Note technique

Anomalie de la cuve du réacteur EPR de Flamanville

Étapes successives de forgeage du fond et du couvercle de la cuve

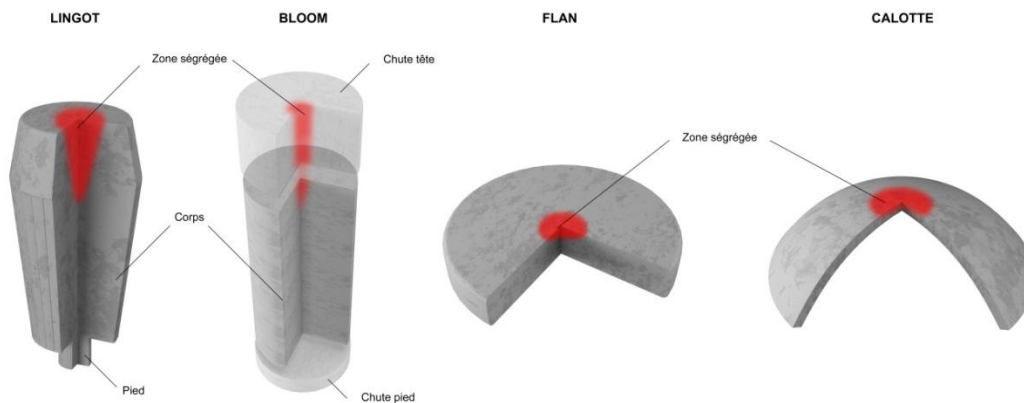
L'anomalie concerne le fond et le couvercle de la cuve. L'acier de ces composants n'a pas la composition chimique attendue. Au cours de leur fabrication par forgeage, l'usine Creusot Forge d'Areva NP n'a pas suffisamment éliminé une zone qui contient naturellement un excès de carbone (en rouge sur les schémas ci-dessous). Cette zone se retrouve donc au centre des pièces finales.

Accessibilité des surfaces externe (à gauche) et interne (à droite)
à contrôler du couvercle de la cuve

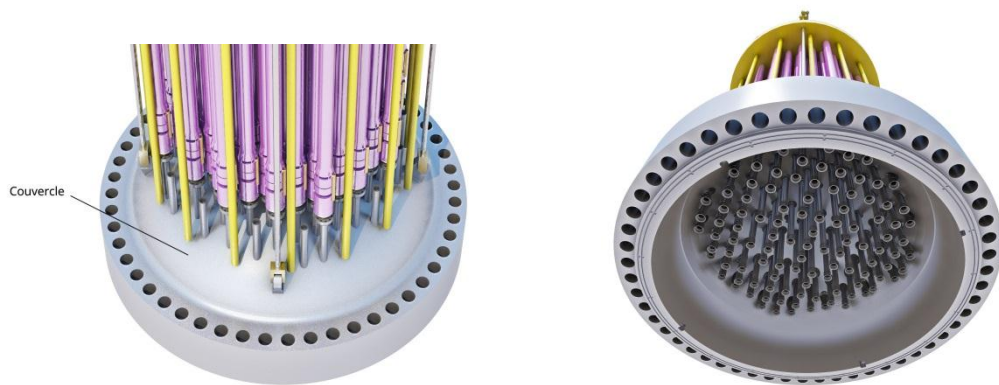
En revanche, la faisabilité technique de contrôles similaires sur le couvercle de la cuve n'est pas acquise. L'ASN considère donc que l'utilisation de ce couvercle doit être limitée dans le temps. Elle note que la fabrication d'un nouveau couvercle prendrait de l'ordre de sept ans. Un nouveau couvercle pourrait ainsi être disponible d'ici fin 2024. Dans ces conditions, l'ASN considère que le couvercle actuel ne pourra pas être utilisé au-delà de cette date.
